**Projet d'aménagement d'un parc photovoltaïque sur la  
commune de Laramière (46260)**

**Demande de Permis de Construire PC 046 154 22 A0002**

**Réponses à l'avis de la MRAe en date du 15/09/2022**

### VIII.2.4.1 Incidences du raccordement au réseau électrique de distribution

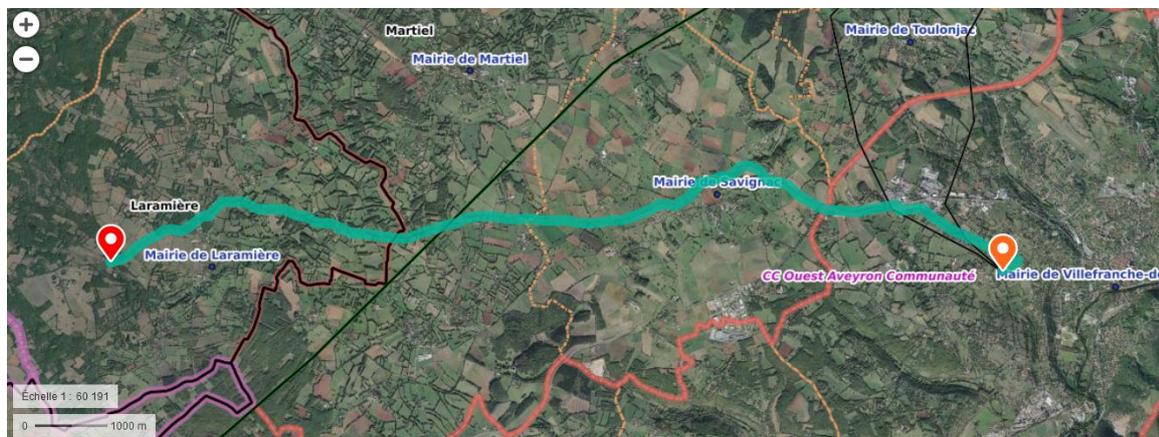
**Elle recommande d'intégrer une analyse des incidences potentielles sur les habitats naturels, la faune et la flore le long des deux itinéraires envisagés de raccordement électrique du projet jusqu'au poste source (cartographie et description des enjeux a minima à partir de la bibliographie disponible). Elle recommande de présenter des mesures d'évitement ou de réduction en conséquence.**

Les incidences de ces 2 solutions sur les habitats naturels, la faune et la flore, ont été analysées en page 222 de l'étude d'impact :

Concernant le raccordement du projet au réseau public de distribution électrique, il est prévu une solution de moindre impact (environnemental et économique). Il est en effet envisagé de raccorder la centrale sur l'artère HTA qui longe la RD55, présente au nord du projet. Cette hypothèse est celle privilégiée par ENEDIS et TE 46 dans le cadre des études techniques. Cela occasionnerait simplement la réalisation d'une tranchée sur environ 180 ml, afin de relier le poste de livraison du projet à l'artère HTA. Cette tranchée sera réalisée en suivant l'axe du chemin d'accès existant, comme exposé ci-dessous.

Dans tous les cas, et si une solution de raccordement plus lointaine s'avérait nécessaire, le raccordement au réseau électrique de distribution se fera par enfouissement le long de la voirie publique, tout en préservant les fossés existants. Le milieu naturel serait ainsi préservé, puisque les travaux prendraient place sur un milieu déjà artificialisé. En outre, le linéaire du raccordement prévu (cf. plan ci-dessus) a bien été pris en compte dans les études d'état initial concernant les milieux naturels, et ne concerne que des enjeux faibles. Ainsi, les incidences sont jugées négligeables.

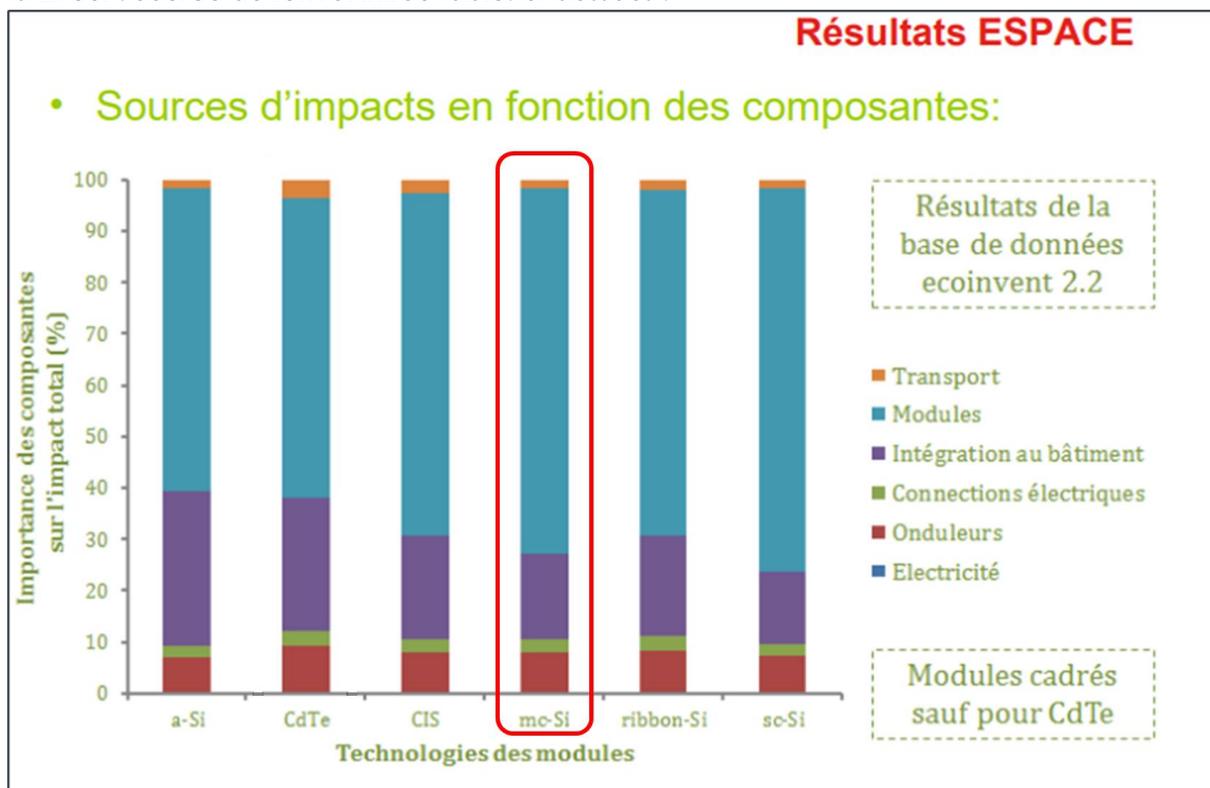
La MRAe recommande de démontrer que les débroussailllements ne conduiront pas à une aggravation du niveau des impacts paysagers depuis le hameau « de Mas de la Croix ».

La consistance des travaux de débroussailllement (régie par l'arrêté préfectoral n°E-2012-183 du 5 juillet 2012) et confirmée par le SDIS 46 n'est pas de nature à aggraver le niveau des impacts paysagers depuis le hameau du Mas de la Croix.

En effet, le simple fait de débroussailller la strate arbustive sur une hauteur de 1,50m permettra de conserver l'efficacité de la haie de chênes présente en limite Nord-Est du terrain.
